# PERGUNTAS E RESPOSTAS

Imagem 1 – Placa de isolamento acústico EU6

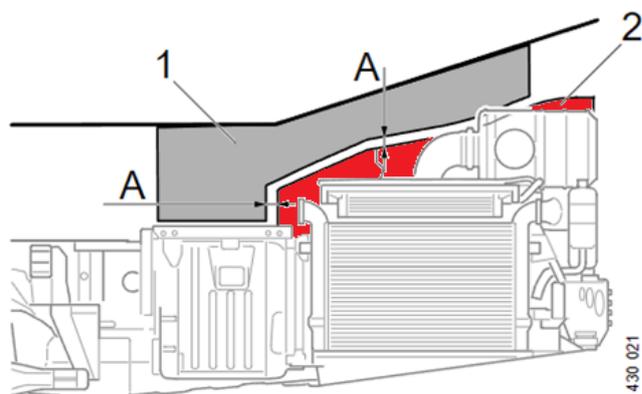
## Q2. Existe possibilidade de antecipar o fornecimento do isolamento complementar para a fase 2 de emissões sonora (ruído de passagem)?

A placa de isolamento acústico (2) será fornecida com o chassi exclusivamente para os motores com nível de emissão EU6 e a placa de isolamento acústico complementar (1), deverá ser introduzida pelo encarroçador conforme indicado no manual do encarroçador (BBM).

- 1. Shielding
- 2. Sound insulation wall
- A. Opening between sound insulation wall and supplementation, 70 mm

*Imagem 2 - localização do APS*

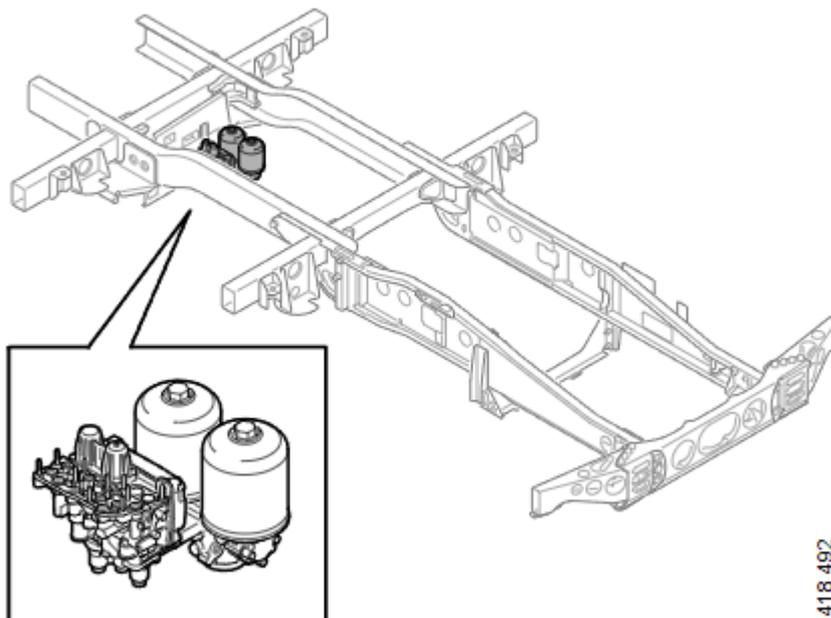
**Q5. O sistema APS estará localizado em qual região do chassi?**

O posicionamento do APS será semelhante ao chassi atual NBC como indicado na imagem (2).

**Local da unidade APS, chassi K**

*Imagem 3 – Localização da válvula de freio*

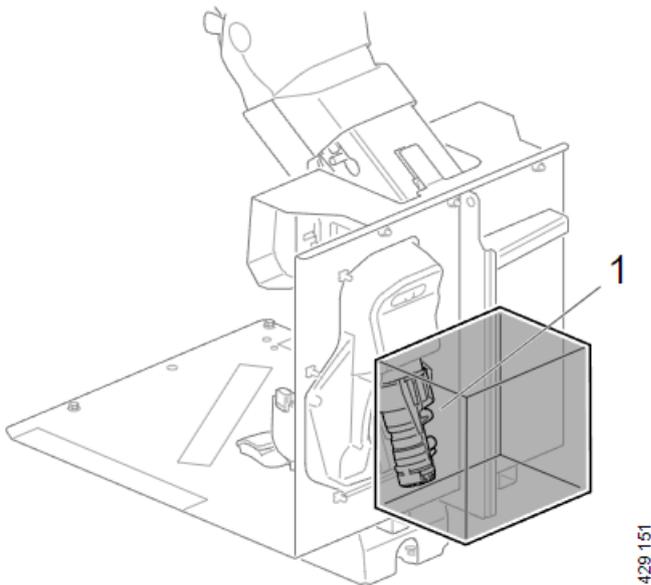
**Q6. Em relação ao módulo de freio: A manutenção deverá ser realizada pela região dianteira da carroceria?**

A remoção da válvula de freio é realizada pela parte interna do veículo, porém o acesso aos tubos e conexões da válvula deve ser realizado pela parte frontal do veículo, o que requer um volume conforme mostrado na imagem (3).

Válvula de freio na montagem do pedal:

- A válvula do freio no lado dianteiro da montagem do pedal deve estar acessível.

1. Válvula do freio

*Imagem 6 – COO*

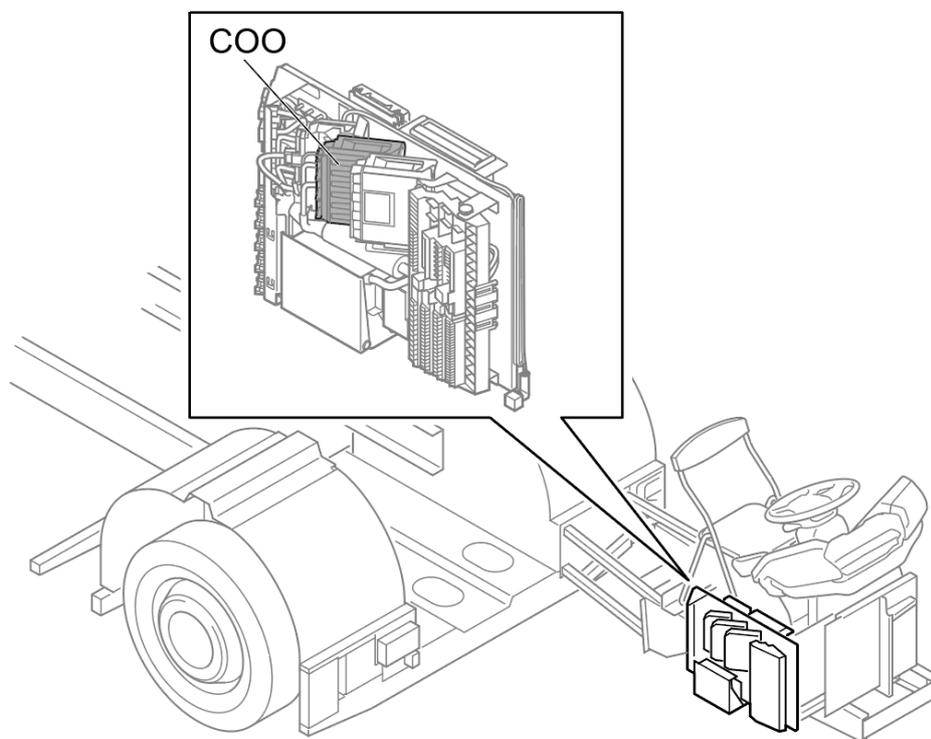
**Q11. A ECU do COO permanece montada sob a coluna de direção ou em outro local**

A ECU do COO é montado na placa da central elétrica do chassi como indicado na imagem (6).
